改善箇所説明図

改善の内容

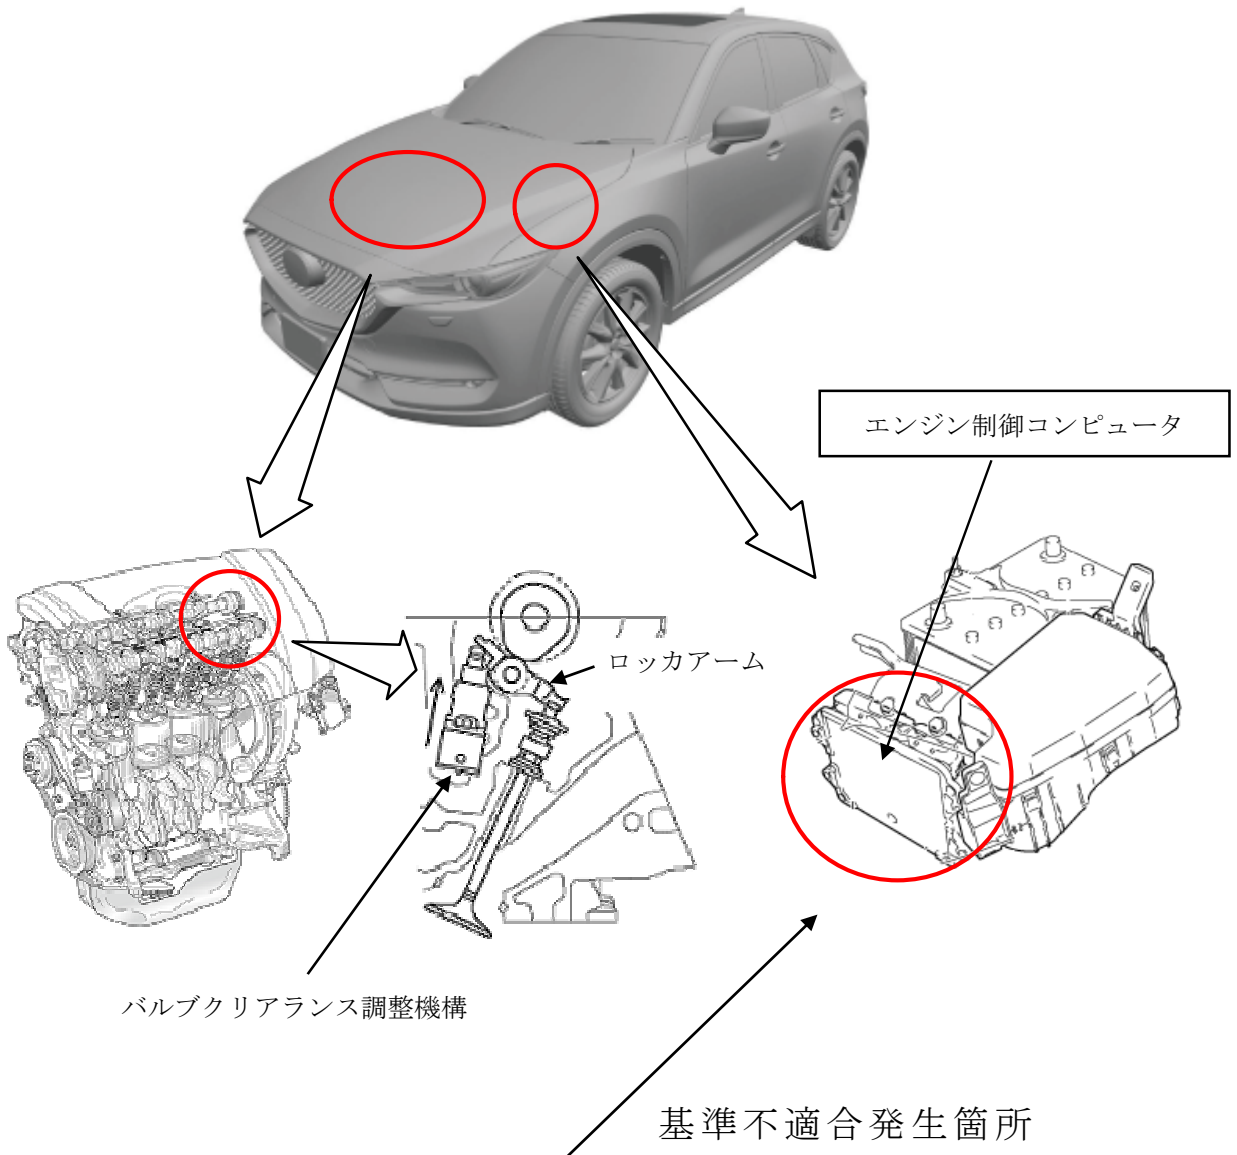
エンジン制御コンピュータにおいて、気筒休止制御プログラムが不適切なため、気筒休止から復帰する際、バルブクリアランス調整機構が誤作動することがある。そのため、ロッカアームが脱落して周辺部品と干渉し、エンジン失火による出力不足が発生して、最悪の場合、エンジンが停止するおそれがある。

全車両、エンジン制御コンピュータの気筒休止制御プログラムを対策プログラムに修正する。

識別：左リヤ・ドア・ロア・ヒンジ取付けボルト(下側)の頭に白ペンを塗布する。

注) は、対策プログラムに修正する部品を示す。
